**Uczestnicy postępowania**  
**Nr WZ.272.19.2022**

***Dot. postępowania o udzielenie zamówienia na zadanie: Przebudowa drogi powiatowej nr 1684 K Jordanów- Młkacz- Bystra w km od 0+013,50 do km 1+150,00 w miejscowościach Jordanów i Bystra Podhalańska, Powiat Suski- III***

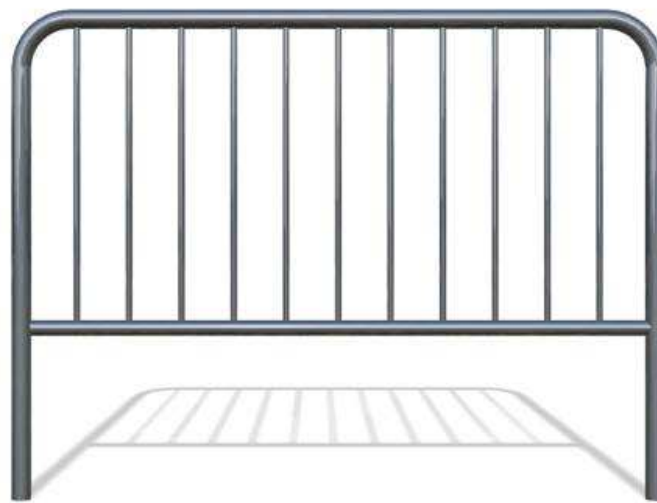
Pytanie 17. Dotyczy przedmiar robót poz. 71. Prosimy o podanie parametrów barier jakie należy wycenić w tej pozycji.

**Odpowiedź: Dopuszcza się standardowe rozwiązanie poręczy.**

Parametry techniczne:

Długość: 1500mm, 2000mm

Wysokość: 1500mm, 1600mm

Średnica ramy głównej: Ø60,3mm,

Średnica pochwytu: Ø48,3mm,

Średnica rurek(szczęblinek): Ø20,

Materiał: Stal ocynkowana

Malowanie: proszkowe, kolor do ustalenia, paleta RAL

Montaż: do wbetonowania w ziemi
